吉岡都市計画道路の変更（吉岡町決定・案）

1 都市計画道路中3・4・6号溝祭北下線を3・4・6号北下線に名称を改め、3・4・6号北下線ほか1路線を次のように変更する。

計画図(1/2)

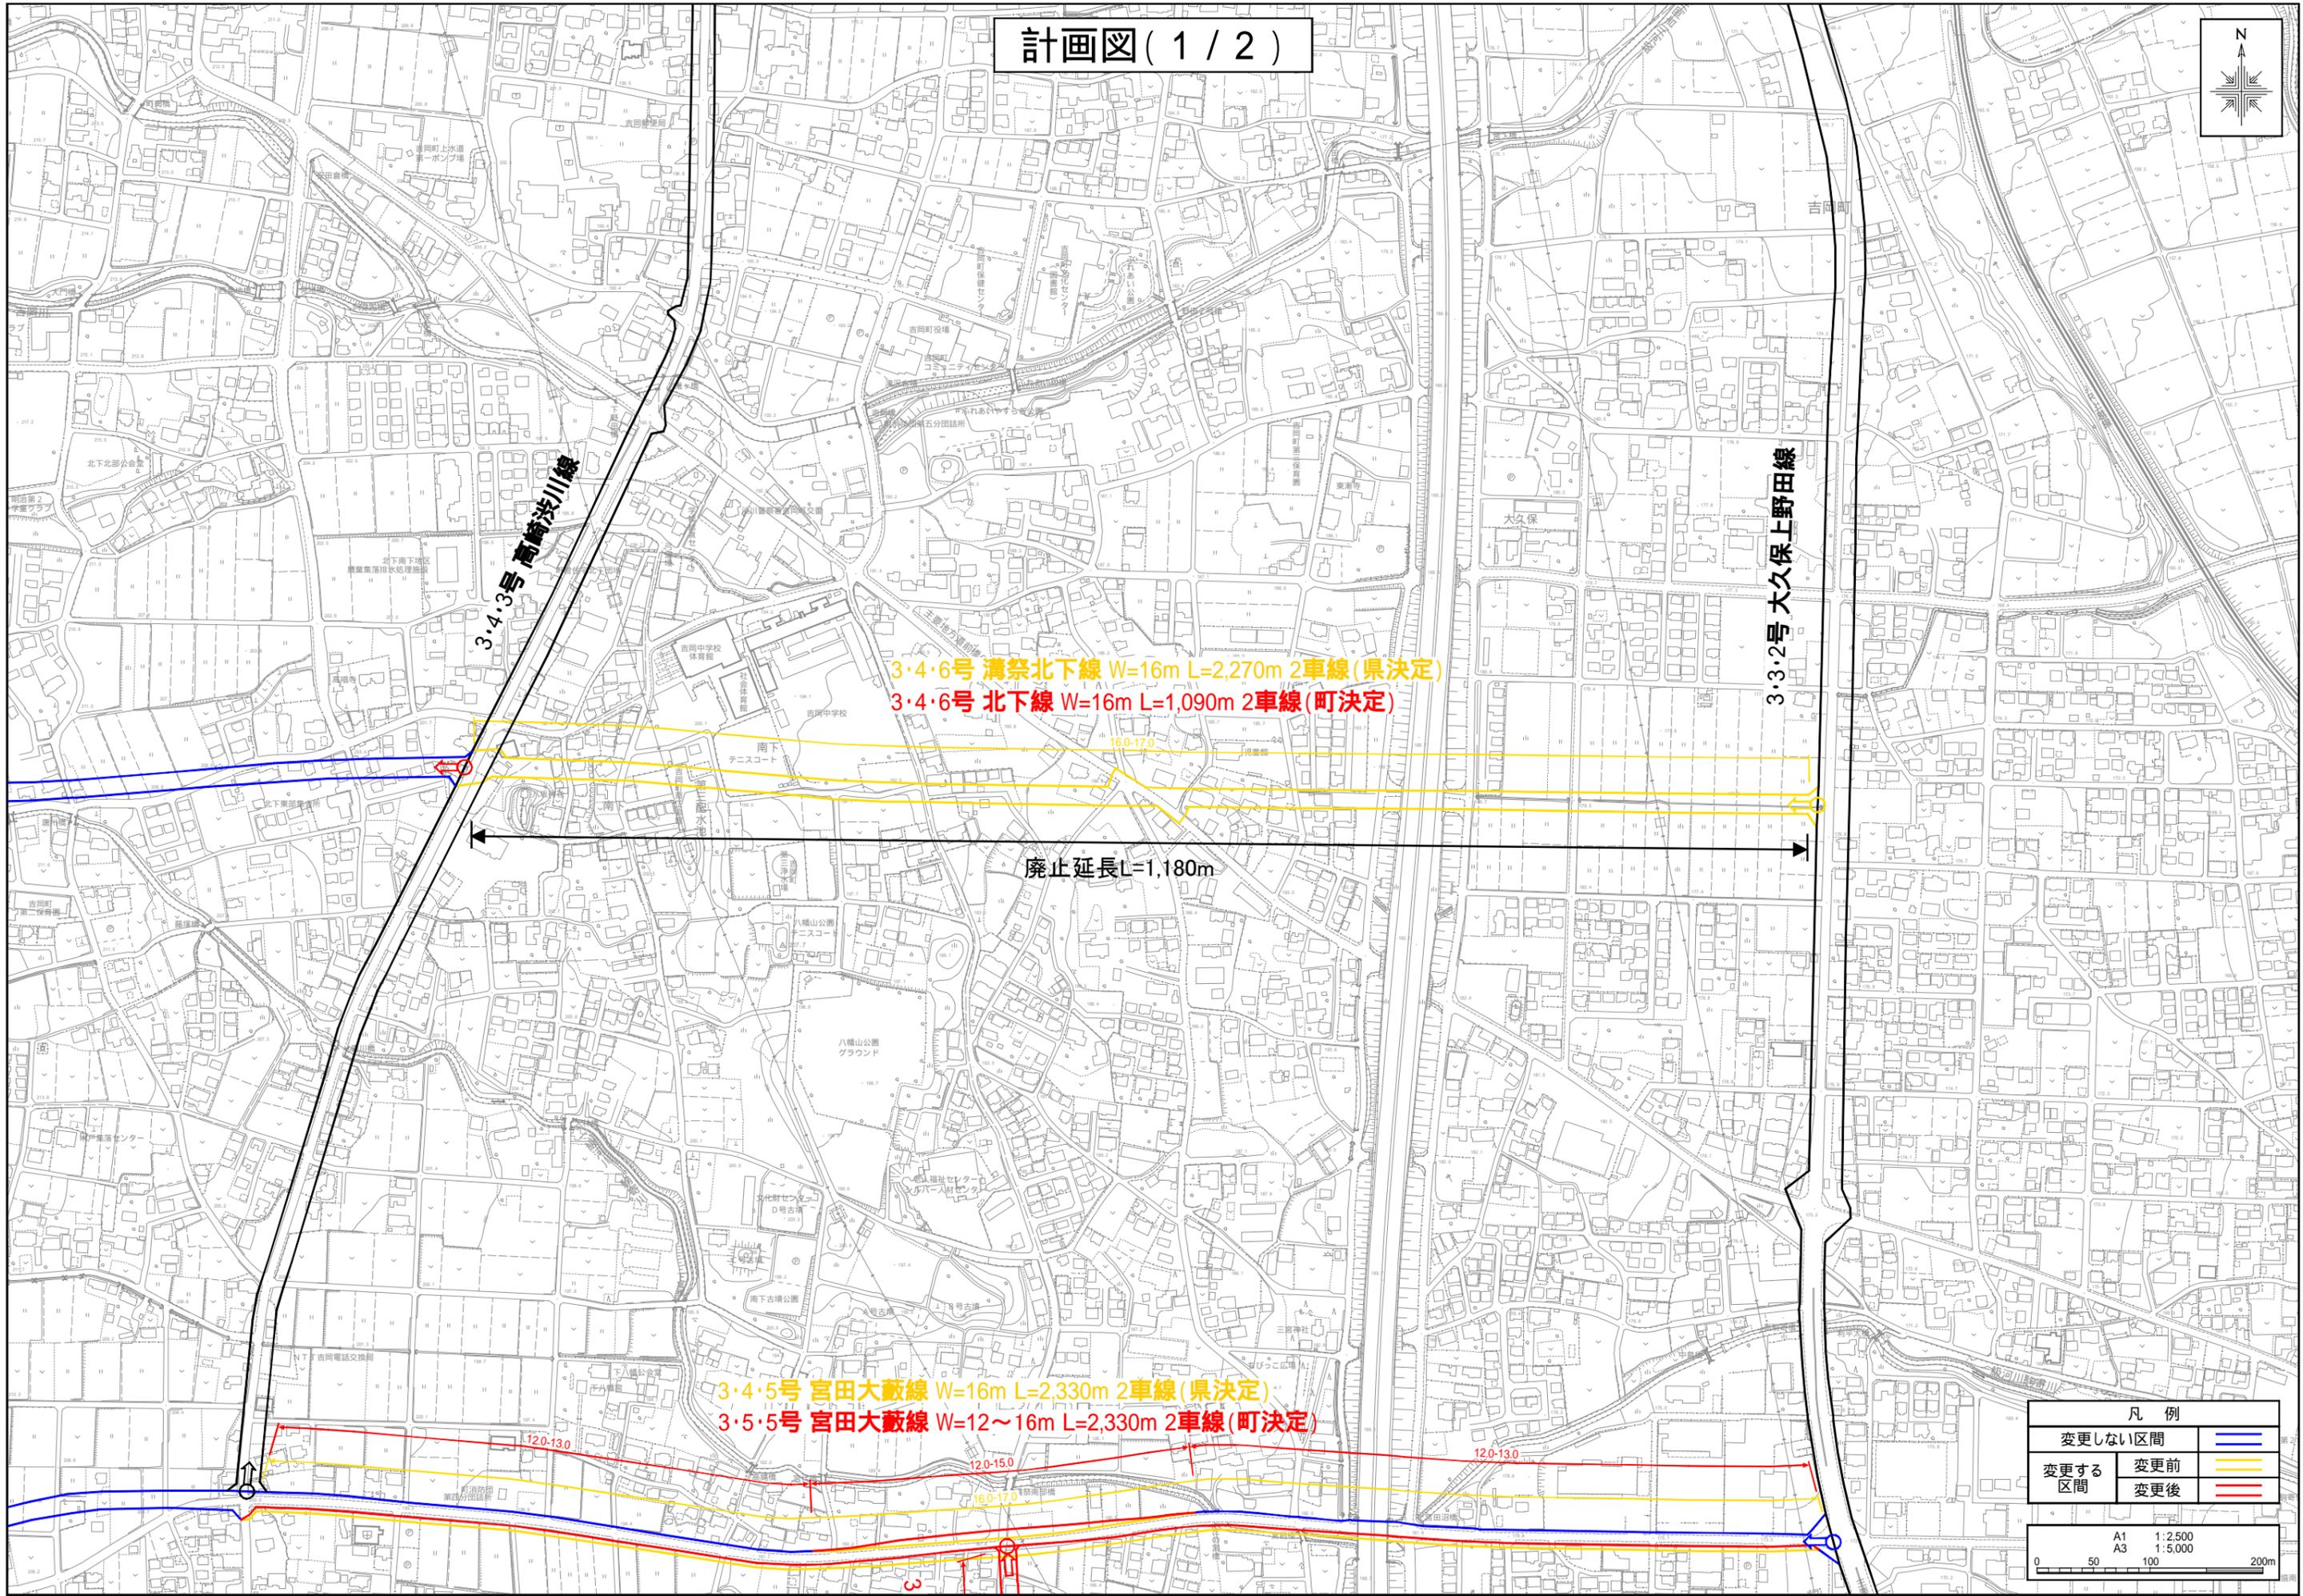
3・4・6号 溝祭北下線 W=16m L=2,270m 2車線 (県決定)
 3・4・6号 北下線 W=16m L=1,090m 2車線 (町決定)

廃止延長L=1,180m

3・4・5号 宮田大藪線 W=16m L=2,330m 2車線 (県決定)
 3・5・5号 宮田大藪線 W=12~16m L=2,330m 2車線 (町決定)

令和 2 年度から令和 3 年度までにかけて行った都市計画道路の見直し検討結果において、本路線の起点から 3・4・3 号高崎渋川線までの 1,180m の区間は、周辺国県道の整備により、まちづくりの骨格としての必要性が低下したと判断され、廃止しても道路ネットワーク上の支障はないため、一部区間を廃止し、併せて起点の変更により名称を「北下線」に変更するものである。

さらに、3・5・12 号池端南下線の追加に伴い、3・4・5 号宮田大藪線の一部区間で線形を変更する。また、起点から 3・4・3 号高崎渋川線までの区間について、当初は将来の土地利用を見越した停車帯の設置等を考慮した幅員としていたが、今回、現状の歩行者交通量及び土地利用に基づく幅員へ見直しを行うものである。

計画図(2/2)

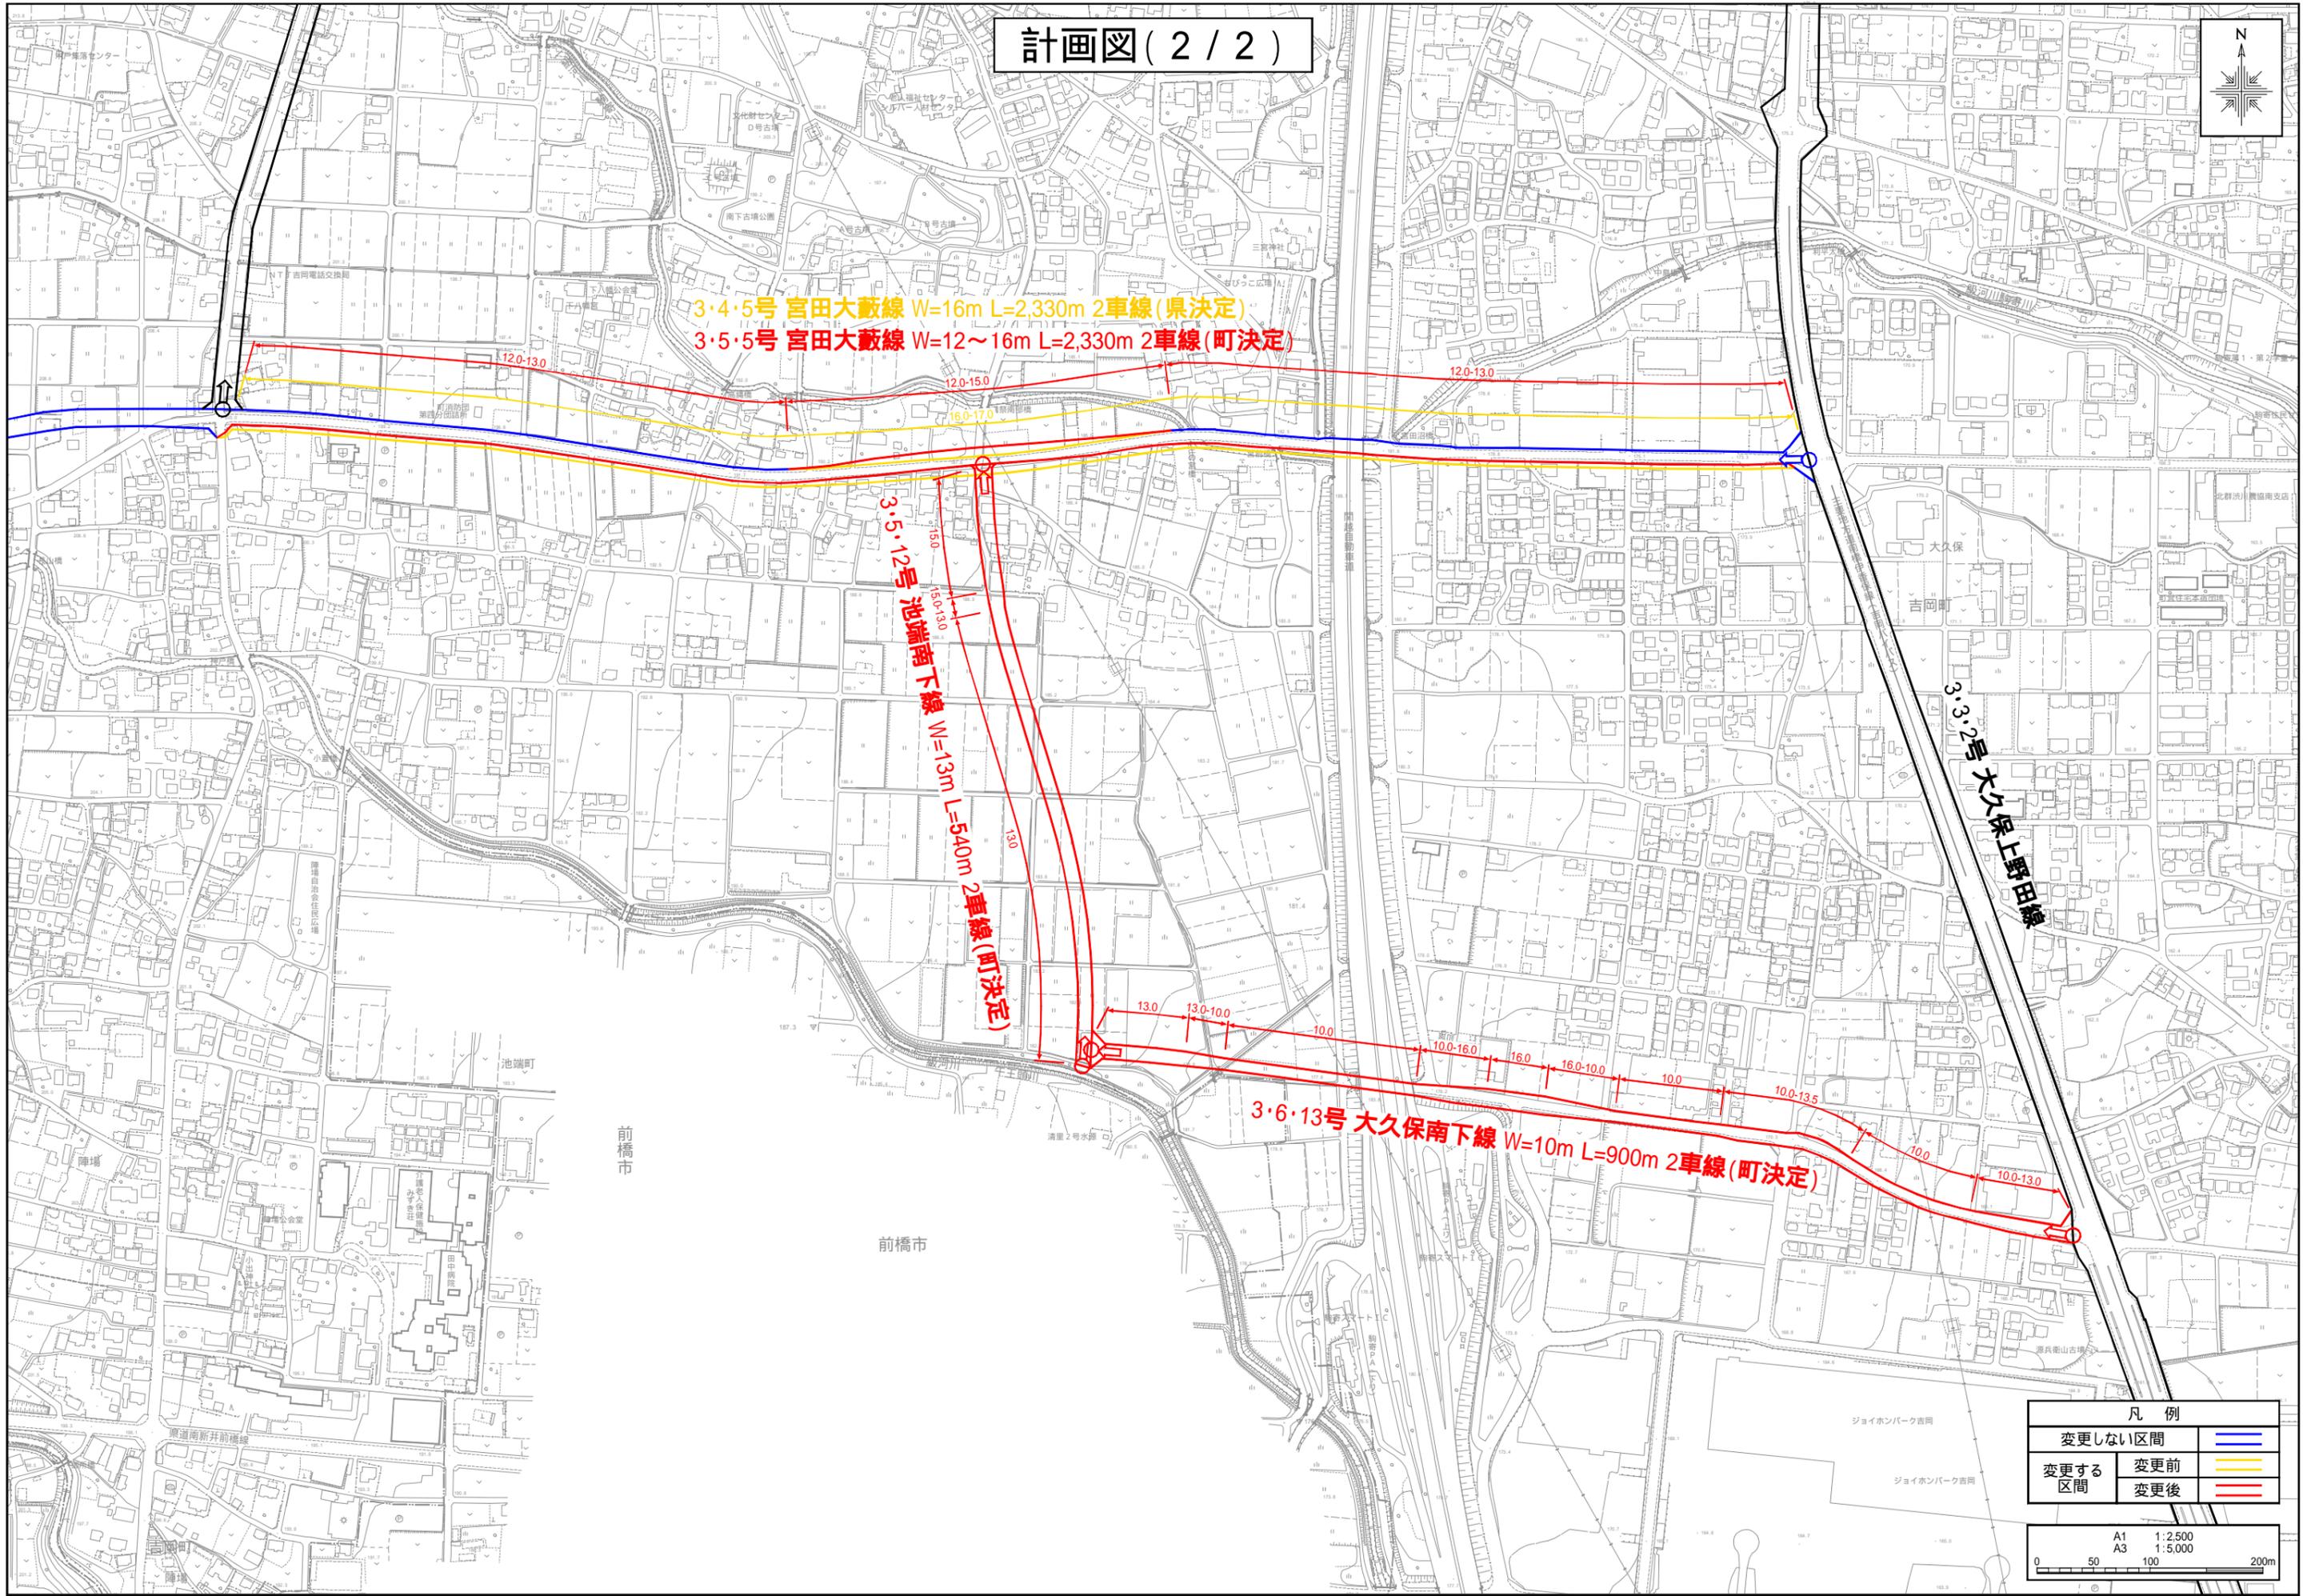
3・4・5号 宮田大藪線 W=16m L=2,330m 2車線 (県決定)
 3・5・5号 宮田大藪線 W=12~16m L=2,330m 2車線 (町決定)

3・5・12号 池端南下線 W=13m L=540m 2車線 (町決定)

3・6・13号 大久保南下線 W=10m L=900m 2車線 (町決定)

また、駒寄スマート I C 西周辺の工業系土地利用への転換に当たり、今後の工業系交通の円滑な処理に向けて広域的な道路網を形成するため、3・5・12 号池端南下線、3・6・13 号大久保南下線を都市計画決定する。
